Concours de projets pour une station d'épuration des eaux et concours d'idées pour l'aménagement du quartier de l'Aviron à Vevey.

## CONCOURS DE PROJETS POUR UNE STATION D'ÉPURATION DES EAUX ET CONCOURS D'IDÉES POUR L'AMÉNAGEMENT DU QUARTIER DE L'AVIRON, À VEVEY

## Jugement du jury

3<sup>e</sup> prix: projet « Step MCMLXIV », à M. J.-P. Desarzens, architecte EPUL, à Lausanne

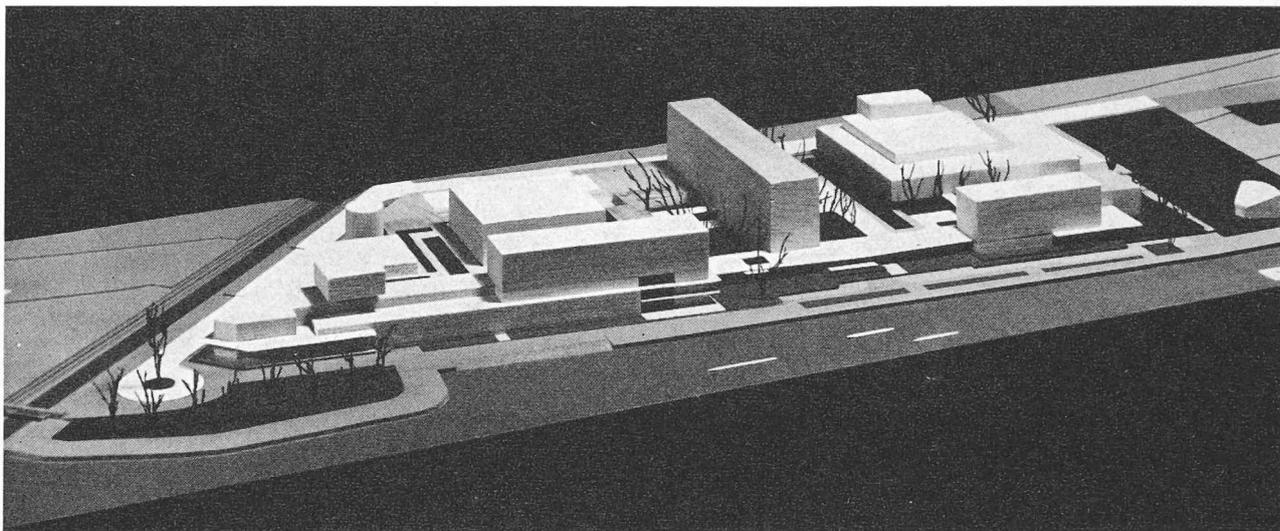
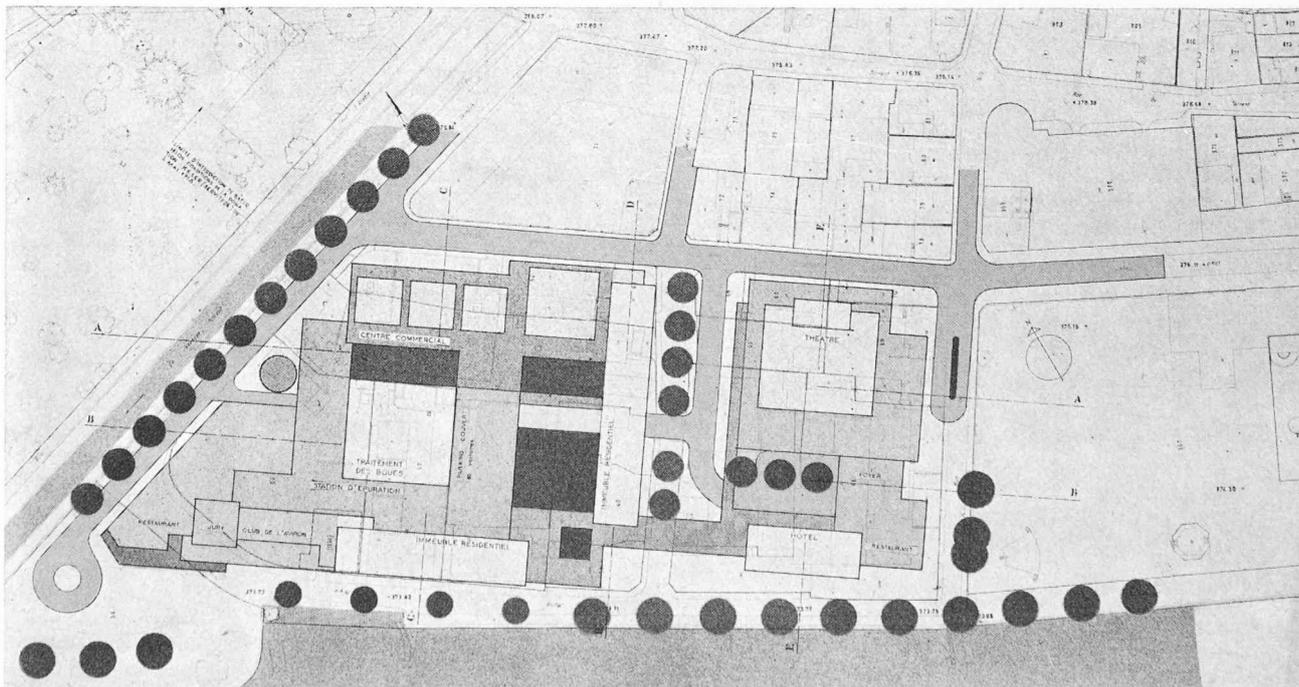
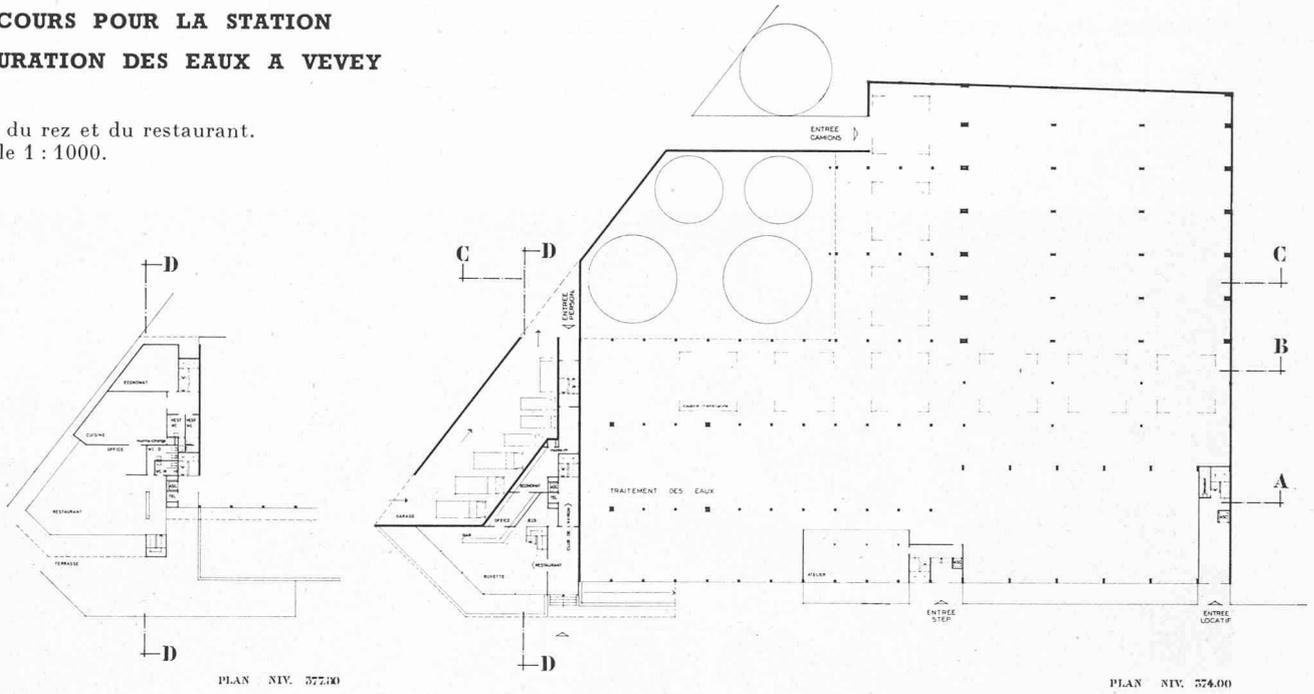
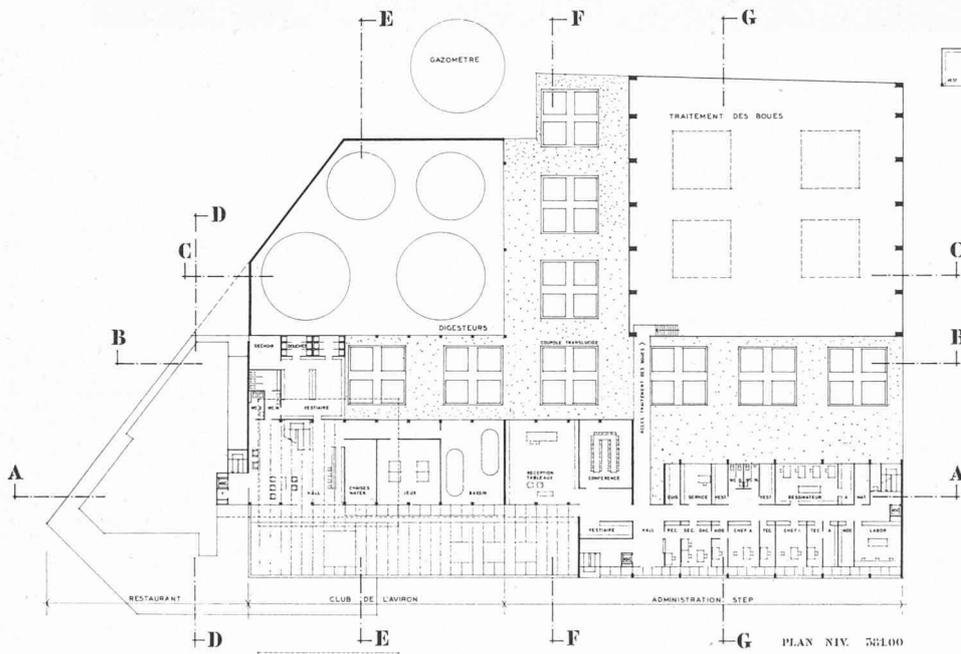
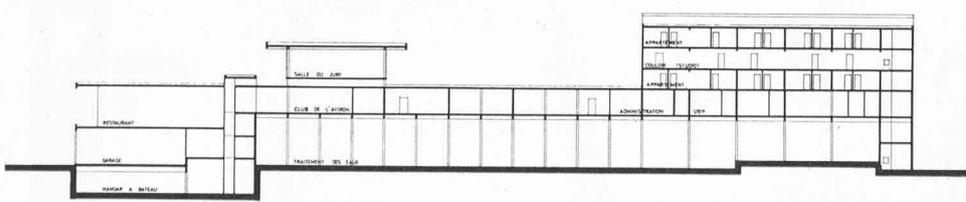
La juxtaposition des locaux réservés au Club de l'Aviron avec ceux de l'administration (situés sous l'immeuble des logements) prête à confusion. La salle de commande est bien disposée. L'aménagement des locaux administratifs est correct. Les ateliers sont irréalisables tels que proposés. Les garages sont bien disposés. Le restaurant est bien situé. Un espace vide inutilisé subsiste au-dessus de l'administration. La disposition de logements est critiquable. De nombreuses pièces habitables font face au volume du traitement des boues.

La solution proposée pour les hangars du Club de l'Aviron est très heureuse. La salle des assemblées amène un accent intéressant, du fait de son indépendance, mais on peut se demander s'il est judicieux d'attribuer cet emplacement de choix à un local qui ne sera que rarement utilisé.

D'une manière générale, l'expression en maquette est plus

heureuse que l'architecture des façades. La façade sud tout particulièrement est longue et ennuyeuse, malgré les propositions faites dans le rapport.

Le projet ne prévoit pas de place de parc à voitures. Un prolongement du bâtiment sur la propriété voisine est proposé, conférant ainsi de meilleures proportions à l'ensemble. Un grand groupe d'habitations bien orienté coupe le complexe de la station d'épuration de l'ensemble du théâtre-restaurant-hôtel, dont la distribution générale est très convaincante.

Vu du lac, l'aspect général est léger. Toutefois la densité reste assez forte.

La suppression de la circulation automobile sur le quai est une bonne solution.

4<sup>e</sup> prix: projet « Jardins », à MM. J.-M. Jenny, architecte EPUL, et R. Schäublin, architecte EPUL, collaborateur, à Lausanne

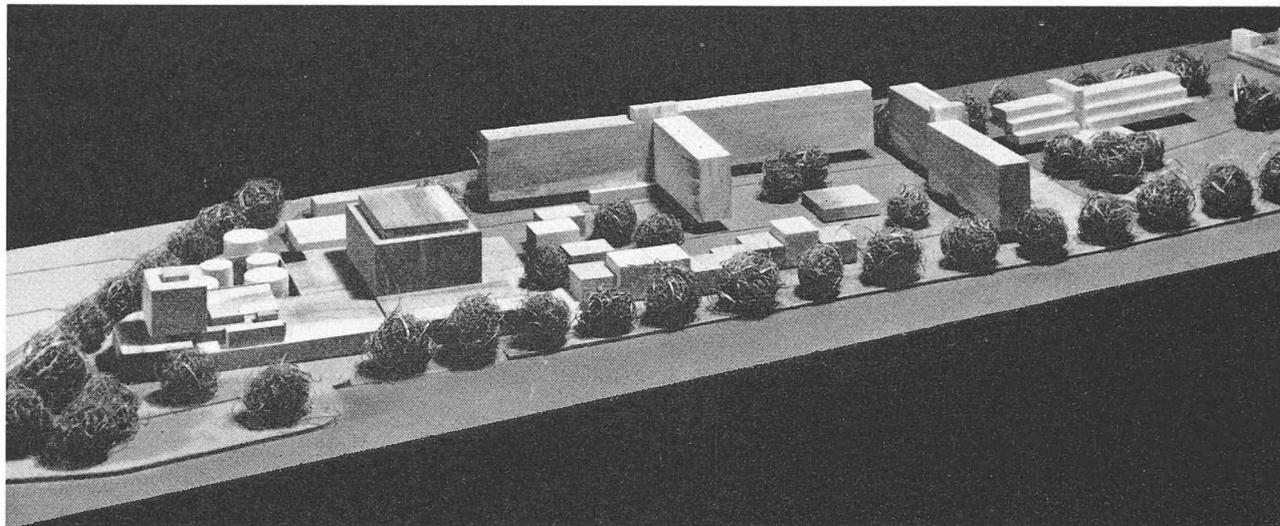
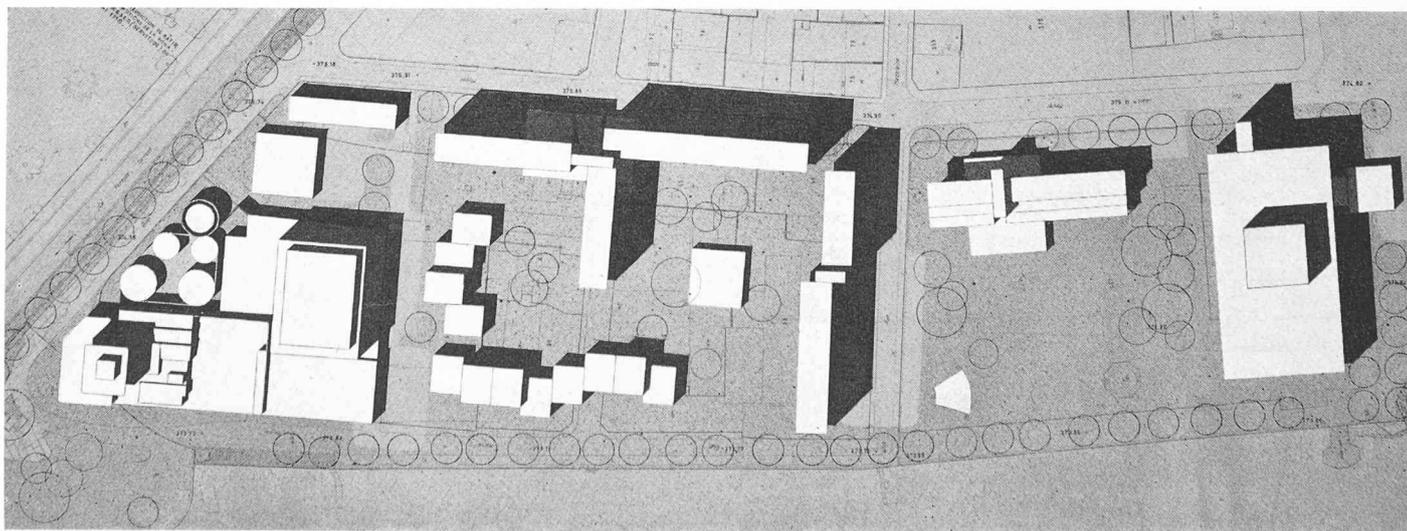
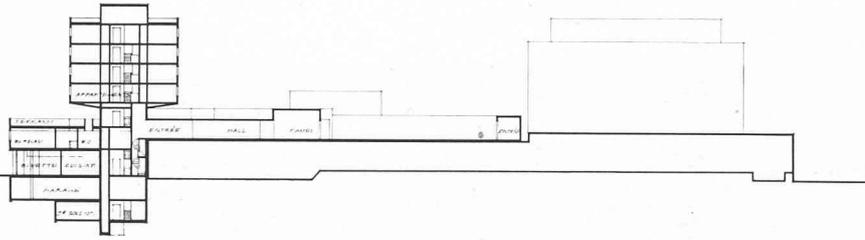
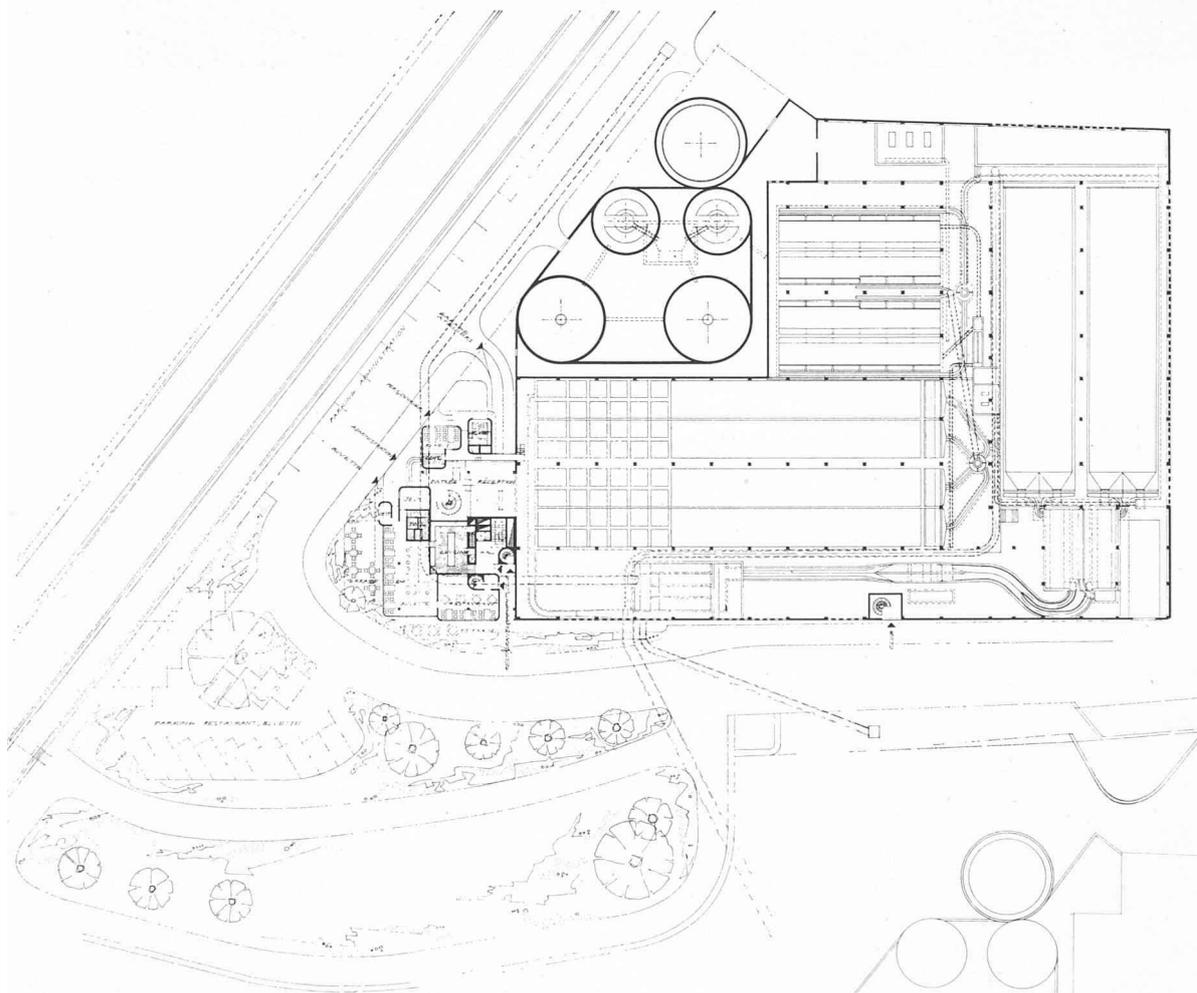
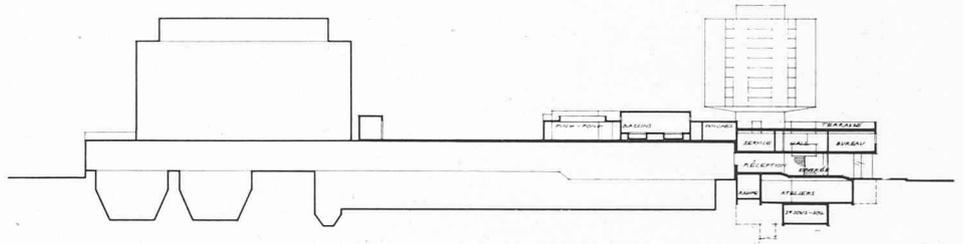
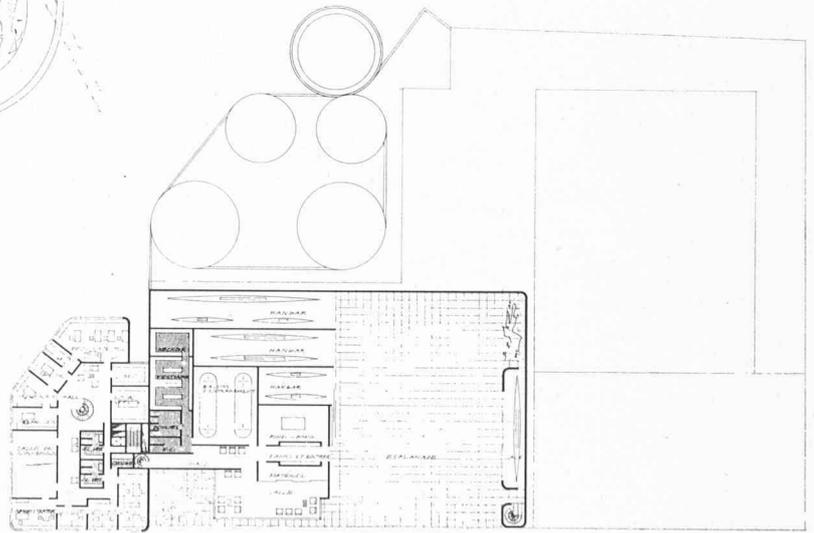
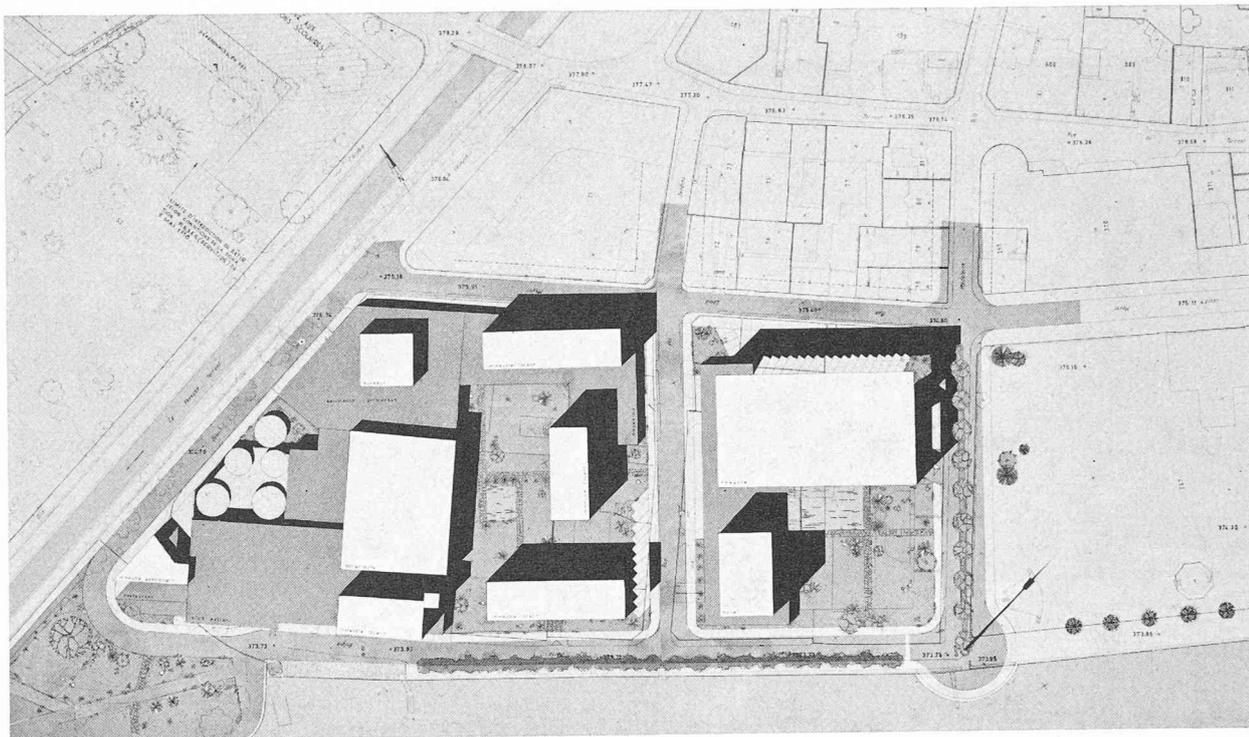
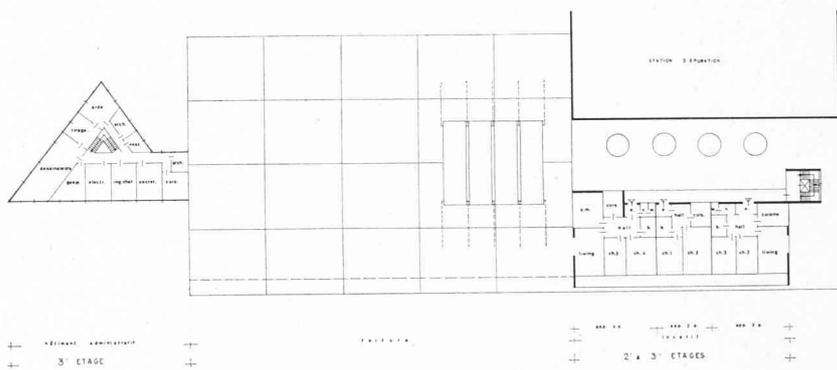
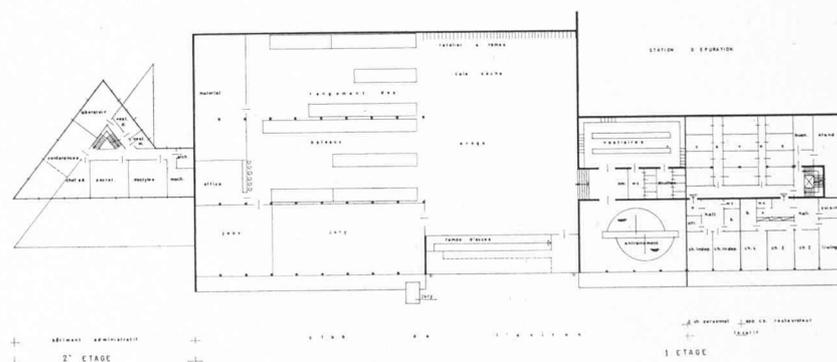
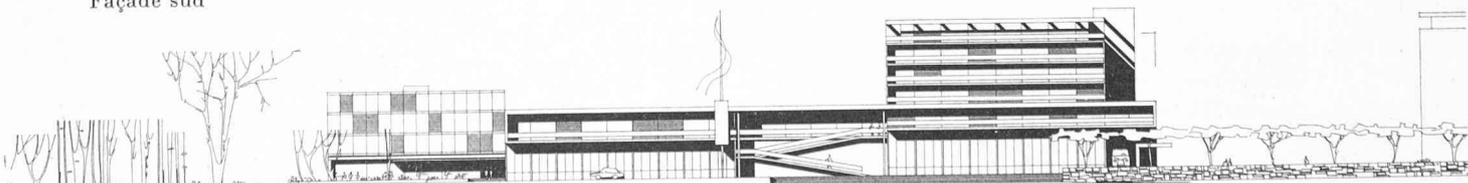
La concentration de tous les éléments à l'ouest n'a pas permis de développer le programme d'une manière satisfaisante.

L'emplacement de la salle de commande est très judicieux, mais trop petit.

L'administration aurait mérité d'être mieux développée. Le restaurant est exigu.

Les logements sont acceptables, mais constituent un élément qui n'est pas relié au quartier.

L'architecture est traitée en volume simple ; elle est admissible.

La distribution est logique.

Pour le Club de l'Aviron, la disposition des locaux n'a pas permis d'éviter le handicap de la manutention mécanique.

Le théâtre et l'hôtel sont disposés sur le Jardin du Rivage et impliquent la disparition du Casino, ce que les organisateurs du concours n'ont pas envisagé.

Le jury admet cependant que cette proposition est recevable dans le cadre d'un concours d'idées.

Malgré cela, la solution proposée manque de cohésion. Les écrans formés par les immeubles locatifs sont inacceptables et enlèvent toute unité à ce quartier.

La disposition générale n'appelle pas de critiques particulières. Les accès respectent le schéma proposé. Les locaux de l'administration de la station d'épuration sont trop disséminés ; en outre, les locaux destinés au personnel ouvrier sont trop exigus, mais par contre bien reliés avec la station d'épuration. Les accès, les dimensions du garage souterrain sont acceptables.

Le parcage des voitures n'est pas résolu de façon heureuse.

Le restaurant, la buvette et leurs services sont bien orientés et bien disposés.

On regrette l'absence d'un ascenseur desservant le service administratif.

Les locaux réservés au Club de l'Aviron sont bien groupés, mais prennent trop d'importance. Le handicap de la manutention mécanique n'a pas été surmonté.

On pourrait regretter l'artifice qui consiste à faire s'interpénétrer les locaux du Club de l'Aviron et de l'habitation.

Les logements sont convenables.

L'architecture est assez contrastée pour éviter la monotonie.

Le jeu des « claustra » enveloprant le volume des digesteurs est d'un effet douteux.

L'occupation bien déterminée des différents secteurs est saine.

L'espace réservé entre le volume de traitement des boues et le volume des logements n'est pas heureux. Les volumes du théâtre et de l'hôtel sont trop élevés ; la disposition des bâtiments d'habitation et les espaces qu'ils déterminent ne donnent pas entière satisfaction.

Les volumes sont simples et massifs, et leur arrangement manque de sensibilité. La hauteur de l'hôtel dépasse la cote imposée.

Les orientations sont compatibles avec l'esprit des constructions avoisinantes.

La densité est normale.
